# Änderungen zur Vorversion V1.0

Zeichner: Peter Lampe Blatt 1/2  
 Pumpensteuerung mit Konduktivsensor V1.1  
 PCB

Datei: Pumpensteuerung mit Konduktivsensor V1.1.T3001

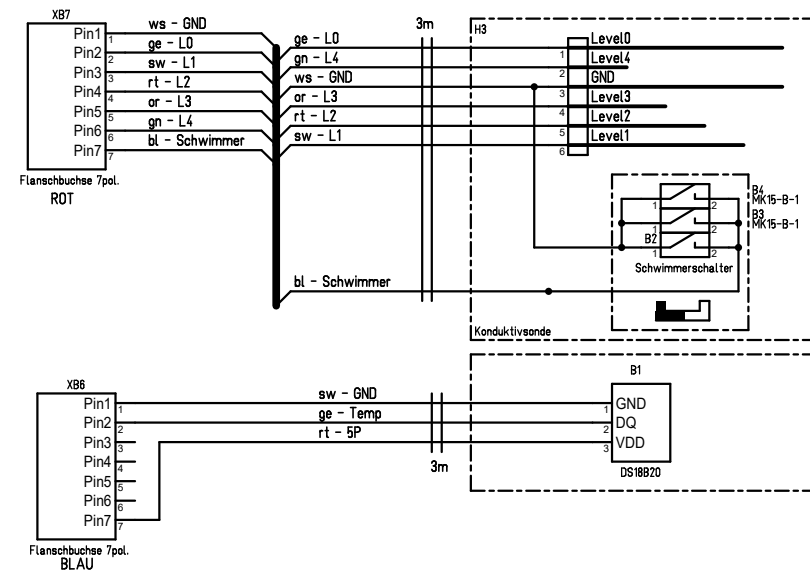
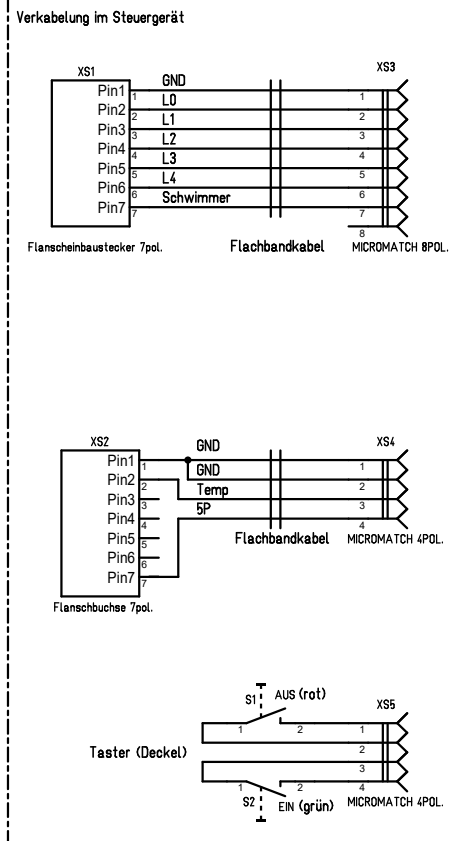
Temp-Signal an D9 verlegt, OneWire funktioniert nicht an D13!  
 unangeschlossenes 5P-Signal an R5/C4 behoben  
 alle Durchkontaktierungen mit Lötisplack bedeckt  
 Bohrung zur Kontrasteinstellung neu hinzu

gegebenenfalls noch Reed-Kontakte  
B3, B4 parallel zu B2 schalten
